SERVICE INFO – LuK 0030

Οδηγίες τοποθέτησης

για τα LuK RepSet, 621 3027 09/33 621 3045 09/33 και 621 3050 09/33

Εικόνα 3: Σημάδεμα στο κιβώτιο

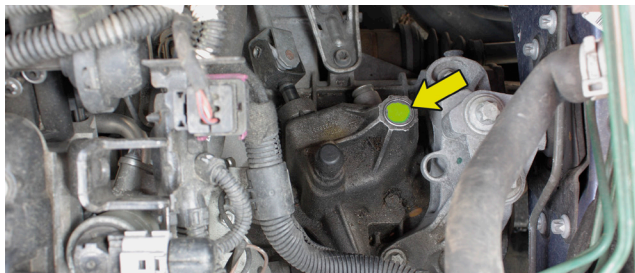
Αυτοκίνητα με αριθμό κινητήρα μέχρι 20KC2904 που εμφανίσανε το ίδιο σφάλμα μετασκευαστήκαν επίσης με αυτά τα εξαρτήματα στο συνεργείο. αυτό υποδεικνύεται από μια πράσινη κουκίδα πάνω στο κιβώτιο (δείτε εικόνα 3).

Εικόνα 1: Κωδικός OE: 90536140/616169 χωρίς εσοχή γύρω από την περιφέρεια, βάθος βολάν 19mm

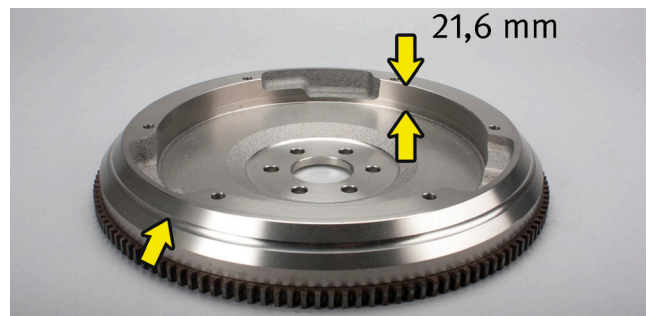
Από τον Μάιο του 2007 και τον αριθμό κινητήρα 20KC2905, ο κατασκευαστής του αυτοκινήτου τοποθέτησε επομένως έναν τροποποιημένο συμπλέκτη και βολάν σαν στάνταρ. Σαν αποτέλεσμα, το βάθος του βολάν άλλαξε από 19 σε 21.6 mm.

Τα διαφορετικά χαρακτηριστικά των βολάν απεικονίζονται στις εικόνες 1 και 2.

Εικόνα 2: Κωδικός OE: 93186460/5616016 με εσοχή γύρω από την περιφέρεια, βάθος βολάν 21.6mm

Κωδικός βολάν OE	LuK RepSet
90536140/616169	621 3027 09
μέχρι τον αριθμό κινητήρα 20KC2904 ή χωρίς σήμανση χρώματος	621 3027 33
93186460/5616016	621 3045 09
από αριθμό κινητήρα 20KC2905 ή με σήμανση χρώματος	621 3045 33
	621 3050 09
	621 3050 33
